泊発電所3号炉

基準津波に関するコメント回答

(日本海東縁部に想定される地震に伴う津波)

令和4年5月27日
北海道電力株式会社

敷地北側防潮堤の損傷状態:健全 (北部あり-南部あり)

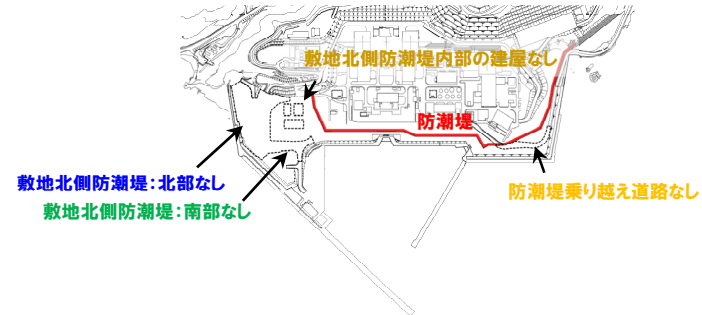
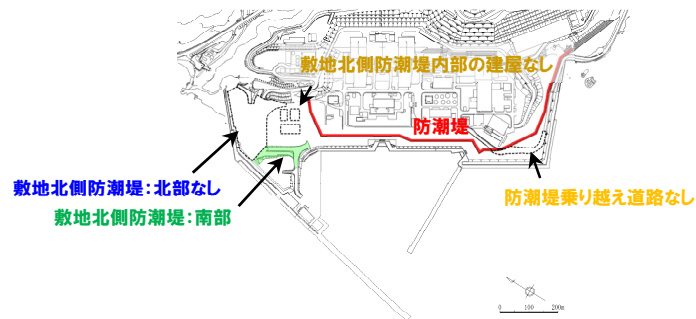
- 防潮堤については、その平面的な位置及び形状が今後さらに変更される場合には、さらなる防潮堤の設計変更や基準津波の再解析等審査工程への影響が大きいことから、形状等の変更の可能性がないことの早期確認が重要。このため、残置する防潮堤や建屋からの影響など防潮堤の平面的な位置及び形状の決定に影響する事項について根拠を含めて網羅的な整理と説明が必要。具体的には、第1032回(令和4年3月3日)審査会合で事業者が示した3つの評価項目^{※1}を含め、影響を及ぼす評価項目の選定プロセスを整理し説明するとともに、定量的な影響評価の実現性を検討した上で、評価方針及びその妥当性を説明すること。
- ※1:①瓦礫が漂流物となり非常用海水冷却系の機能に及ぼす影響、②泥水の発生による非常用海水冷却系の機能及び津波荷重に及ぼす影響、③瓦礫が漂流物となり漂流物衝突荷重に及ぼす影響

○敷地北側防潮堤、内部の建屋及び防潮堤乗り越え道路は、モデル化が不要となるため、これらの損傷状態の検討は不要とし、敷地北側防潮堤の損傷状態①（北部なし-南部なし）を基本地形として検討する。

敷地北側防潮堤の損傷状態	変更前 (令和3年12月24日審査会合)	変更後 (今回説明)
健全 (北部あり-南部あり)	基本地形として検討。	敷地北側防潮堤、内部の建屋及び防潮堤乗り越え道路は、モデル化が不要となるため、これらの損傷を考慮した検討は不要とする。
敷地北側防潮堤の損傷状態① (北部なし-南部なし)	不確かさケースとして検討*。	基本地形として検討。
敷地北側防潮堤の損傷状態② (北部なし-南部あり)	不確かさケースとして検討*。	敷地北側防潮堤、内部の建屋及び防潮堤乗り越え道路は、モデル化が不要となるため、これらの損傷を考慮した検討は不要とする。
敷地北側防潮堤の損傷状態③ (北部あり-南部なし)	不確かさケースとして検討*。	敷地北側防潮堤、内部の建屋及び防潮堤乗り越え道路は、モデル化が不要となるため、これらの損傷を考慮した検討は不要とする。

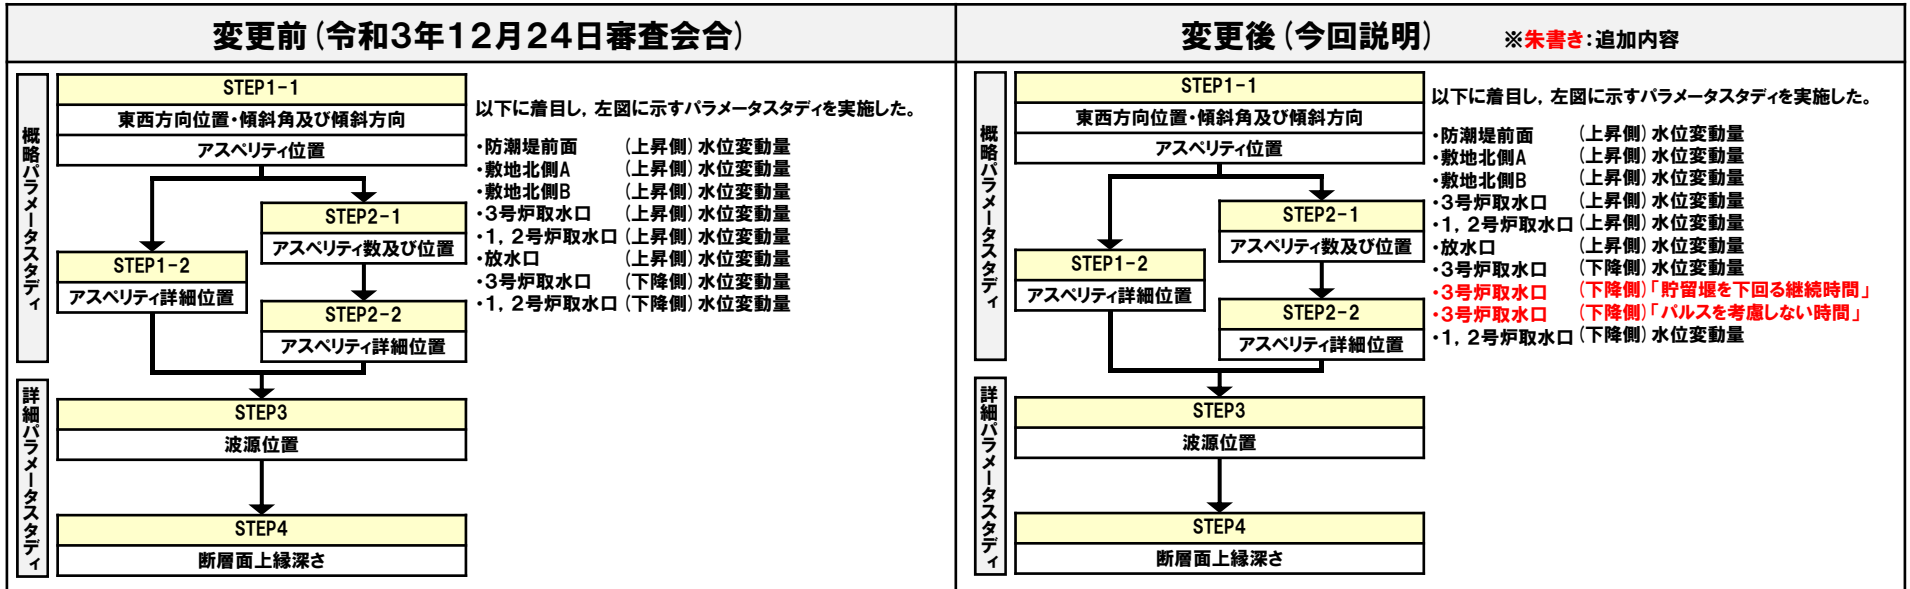
No	指摘事項	回答方針
7	○貯留堰を下回る時間の確認について、海水ポンプの取水性を評価する観点であれば、貯留堰を下回る時間に着目したパラメータスタディの必要性について検討すること。	<ul style="list-style-type: none"> ○これまで水位変動量に着目したパラメータスタディ結果に基づき、貯留堰を下回る時間の確認を行ってきたが、水位変動量が最大となる波源と貯留堰を下回る時間が最大となる波源は完全に一致しないことに鑑み、3号炉原子炉補機冷却海水ポンプの取水性を評価するための波源選定を目的として、貯留堰を下回る時間に着目したパラメータスタディを実施した(P168～200)。 ○実施に当たっては、3号炉原子炉補機冷却海水ポンプの取水性を保守的に評価する観点から、「貯留堰を下回る継続時間」及び「パルスを考慮しない時間」の2通りを評価し、それぞれの最大ケースを「日本海東縁部に想定される地震に伴う津波の最大ケース」に追加した(P201～218)。 ○「パルスを考慮しない時間」の評価は、外海水位の一時的な水位上昇による3号炉貯留堰内の水位回復への影響を確認したうえで、水位回復が見込めないと判断される場合、一時的な水位上昇(パルス)を考慮せずに下回る時間を合算した(P163～166)。
8	○下回る時間として「最長時間」と「合計時間」の2通りで算出しているが、貯留堰天端を一時的に上回る波形を考慮しないで時間を算出する等、保守的な時間評価を検討すること。	
23	○今後実施予定である貯留堰を下回る時間に着目したパラメータスタディについて、「貯留堰を下回る継続時間」を対象にパラメータスタディを実施するだけでなく、「パルスを考慮しない時間」を対象にパラメータスタディを実施すること。

- 指摘事項No7,8,23を踏まえて、「貯留堰を下回る継続時間」及び「パルスを考慮しない時間」に着目したパラメータスタディを実施した。
- 検討の結果より、それぞれの最大ケースを「日本海東縁部に想定される地震に伴う津波の最大ケース」に追加した。
